PROJET DE CREATION D'UN ENTREPOT DE
STOCKAGE AUTOMATISE

Dossier Assainissement Autonome

CARACTÉRISTIQUES ET DESCRIPTIF DU PROJET D'ASSAINISSEMENT

AVIS DU SPANC

Plan d'implantation de l'unité d'épuration

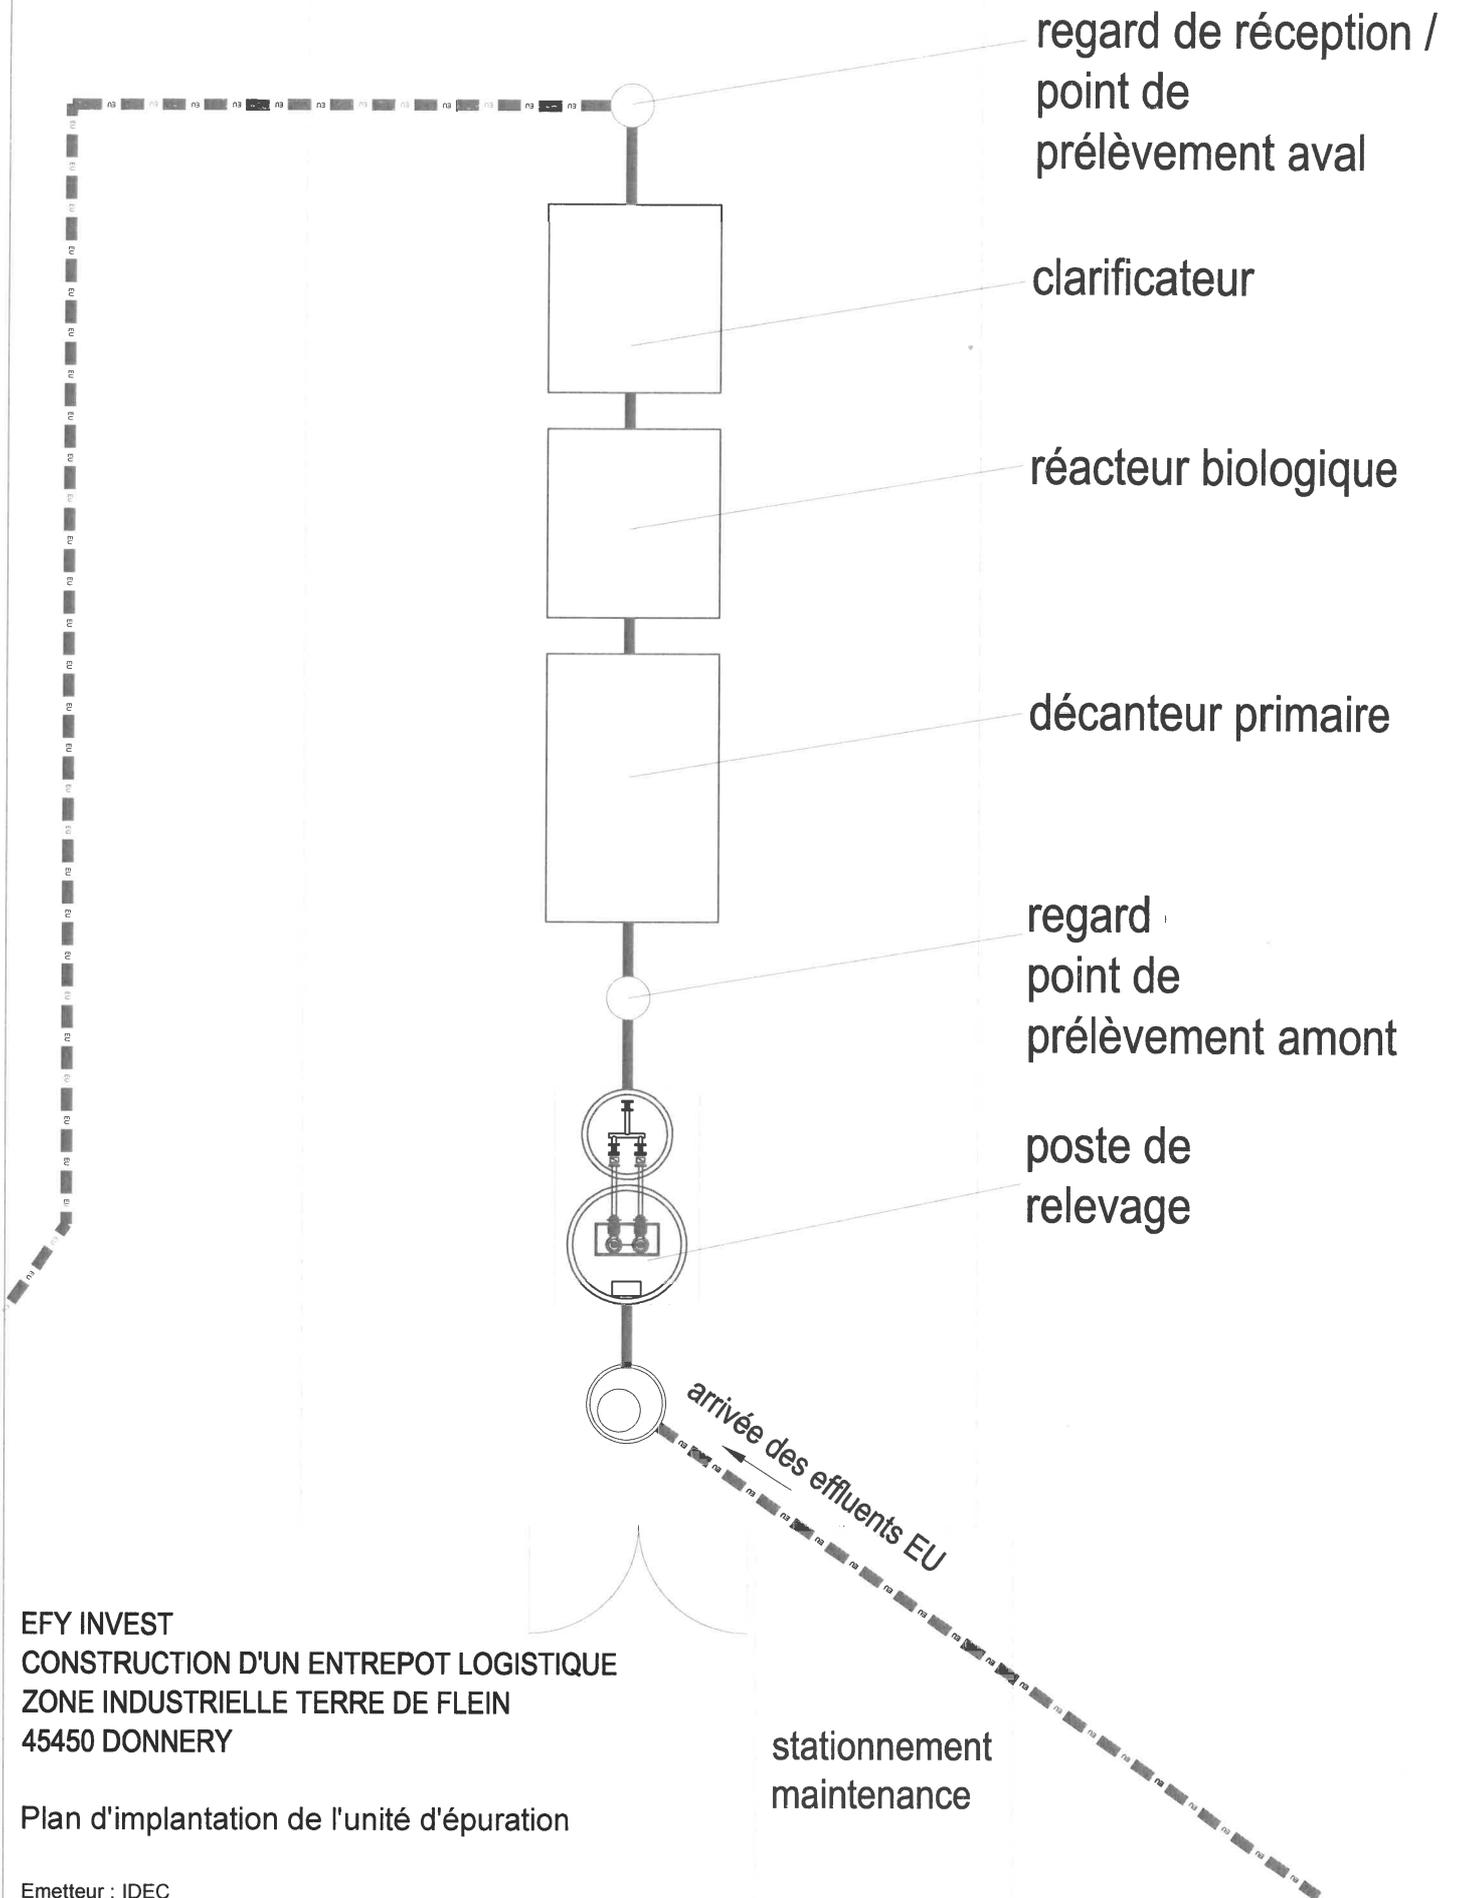
Favorable avec réserves : Le projet est conforme aux prescriptions de l'Arrêté du 21 juillet 2015 relatif aux systèmes d'assainissement collectif et aux installations d'assainissement non collectif, à l'exception des installations d'assainissement non collectif recevant une charge brute de pollution organique inférieure ou égale à 1,2 kg/j de DBO5.
Néanmoins, nous vous invitons à porter une attention particulière aux remarques du rapport lors de la mise en œuvre de l'installation.

Cet avis est délivré sous réserve de la validation des services de l'état consulté dans le cadre du permis de construire.

La convention de rejet devra être transmise à notre service.

Nous rappelons que tous les regards de visites doivent rester visibles et accessibles pour permettre l'entretien et le contrôle de l'installation.

Il est conseillé de ventiler le poste de relevage. L'installation d'une alarme est conseillée en cas de dysfonctionnement.
